监理工作联系单

工程名称：通威公安县藕池镇扁担湖渔场 100MW 渔光一体光伏电站项目

JXM8-JL01-007

事由：关于现场规范桥架施工事宜

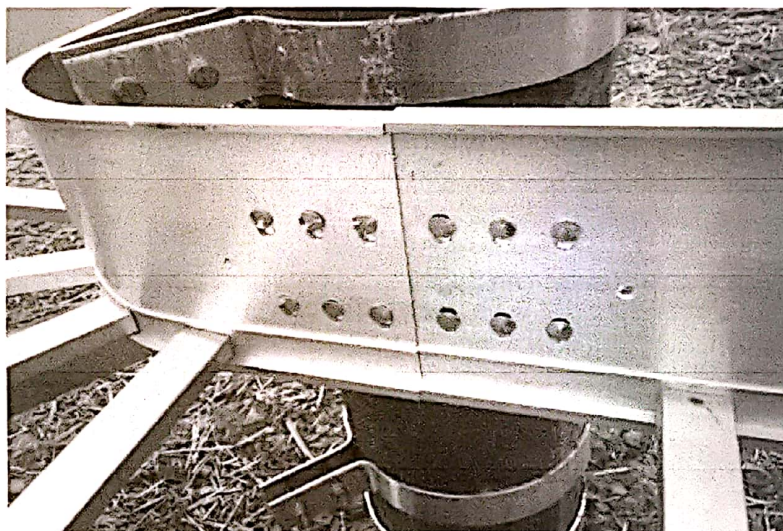
你单位在 T1 区，T2 区桥架施工中未能按图施工，桥架内侧未安装连接片（附图），图纸要求桥架连接两侧必须安装连接片。

望你单位引起高度重视，按图施工，全面整改。
